## Добавление 106 — Правила № 107 ООН

### Пересмотр 7 — Поправка 5

Дополнение 4 к поправкам серии 07 — Дата вступления в силу: 25 сентября 2020 года

## Единообразные предписания, касающиеся официального утверждения транспортных средств категорий M<sub>2</sub> и M<sub>3</sub> в отношении их общей конструкции

**«Рис. 31**

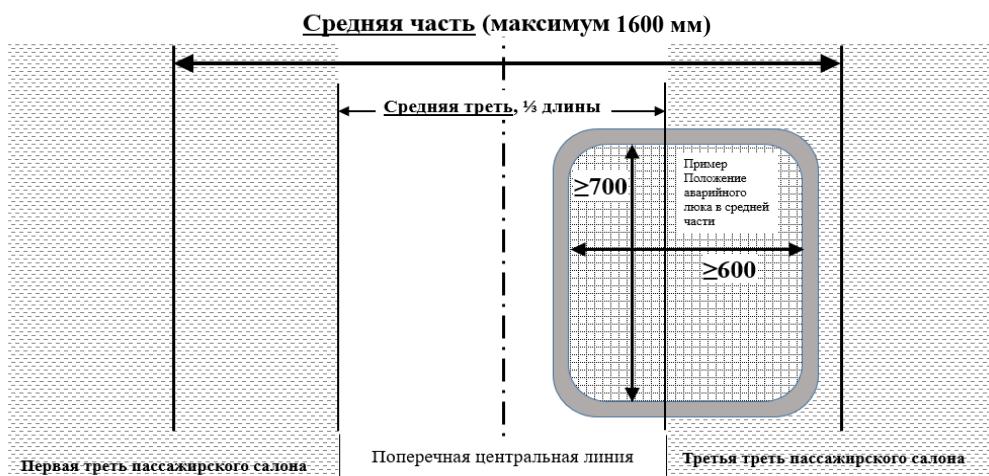
После рис. 30 включить новый рис. 31 следующего содержания:

**Альтернативное размещение аварийного люка для очень короткого пассажирского салона, средняя треть которого меньше 1600 мм**

- a) если имеется только один люк, то он устанавливается в средней трети пассажирского салона. В качестве альтернативы на транспортных средствах с очень коротким пассажирским салоном люк может быть расположен в средней части салона, причем эта средняя часть должна занимать одинаковое расстояние в продольном направлении с каждой стороны от поперечной центральной линии пассажирского салона, а длина этой части не должна превышать 1,6 м, как показано на рис. 31 в приложении 4;
- b) если имеется два люка, то они должны быть разнесены, причем расстояние между ближайшими краями отверстий, измеренное по линии, параллельной продольной оси транспортного средства, должно быть не менее 2 м».
